PWiK/STp/05/02/2023

Wyjaśnienia do zapytania Wykonawców w postępowaniu pn.: „Zaprojektowanie, dostawa i montaż instalacji fotowoltaicznej dla potrzeb Stacji Uzdatniania Wody przy ul. Inżynierskiej 1A w Zielonce” ozn. PWiK/STp/05/2023

OBSZAR NA KTÓRYM
 PRZECHODZIMY BUDOWĘ INSTALACJI
 FOTOWOLTAICZNEJ

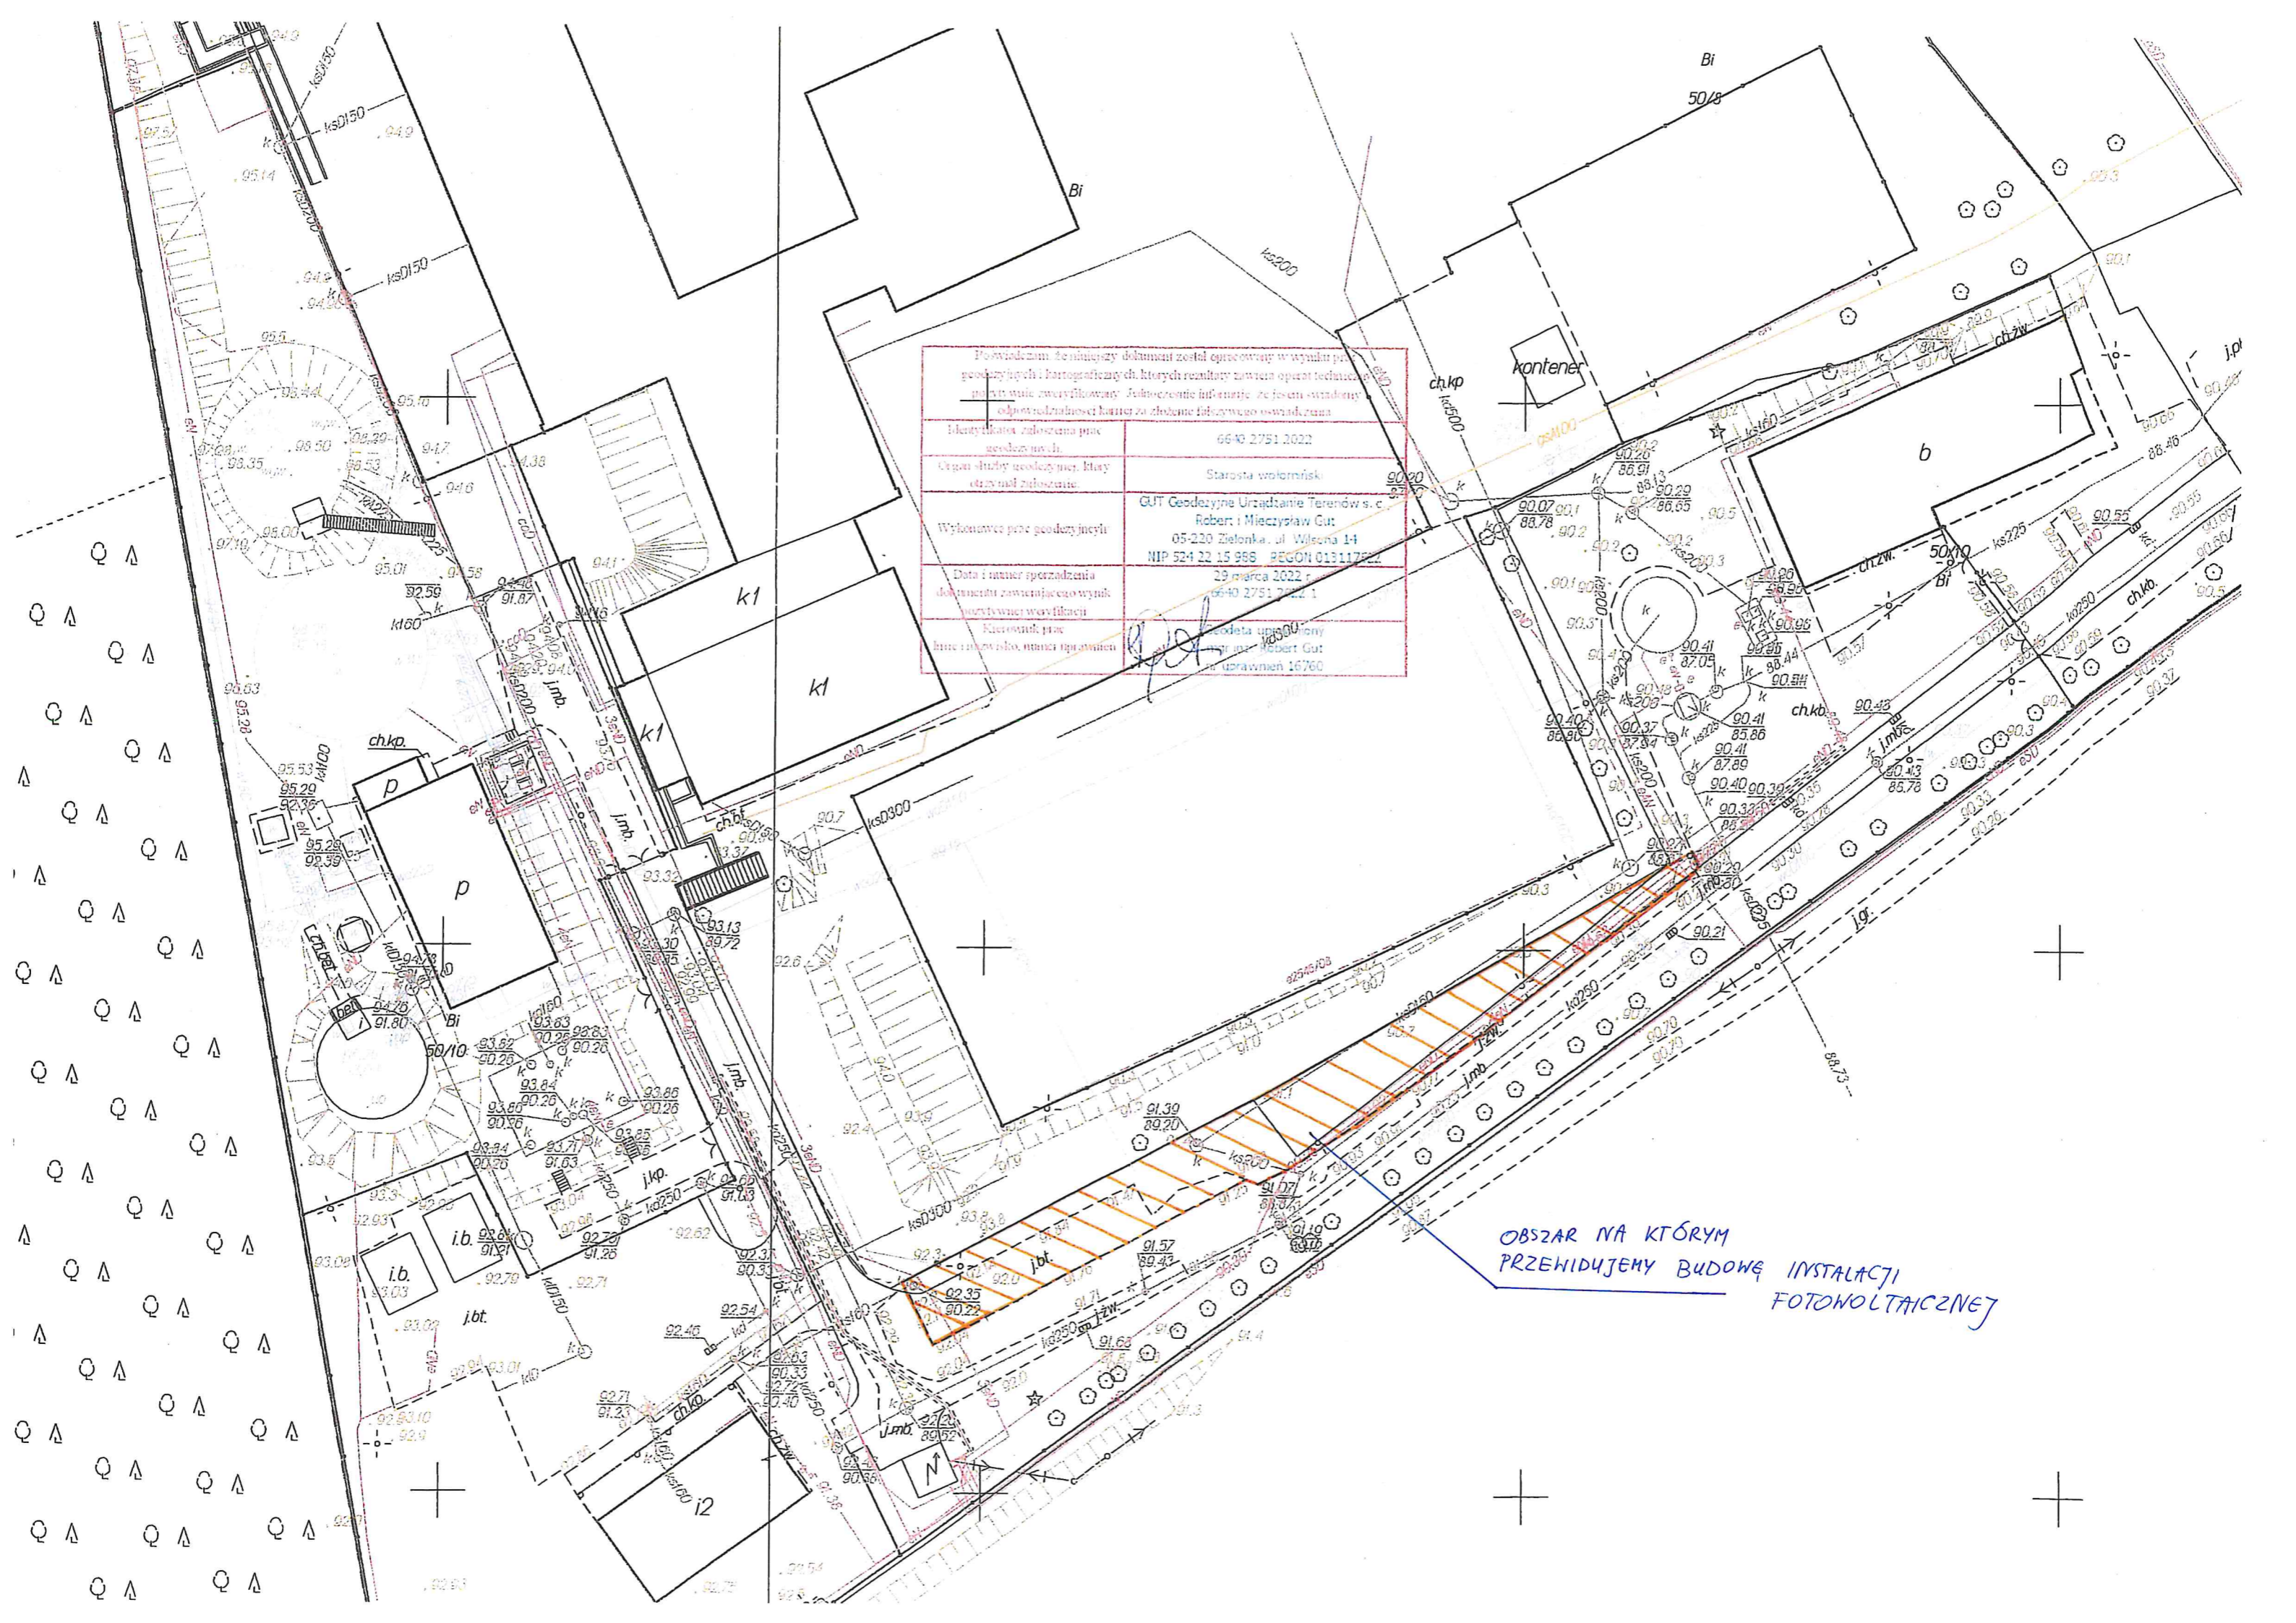
9. Proszę o wskazanie miejsca na działce przewidzianego pod zabudowę instalacji fotowoltaicznej o mocy 50 kWp. Po przeanalizowaniu terenu obiektu na geoportalu nie znajduję wolnej powierzchni pod taką instalację, chyba, że dysponują Państwo jeszcze jakimś terenem. Jeśli to możliwe uprzejmie proszę o dołączenie mapki ze wskazanym miejscem montażu.

8. Wymagania Zamawiającego przedstawione w SWZ i dotyczące potwierdzenia spełnienia warunków udziału w postępowaniu pozostają bez zmian.
9. Zamawiający przedstawia w załączeniu stosowną mapę.
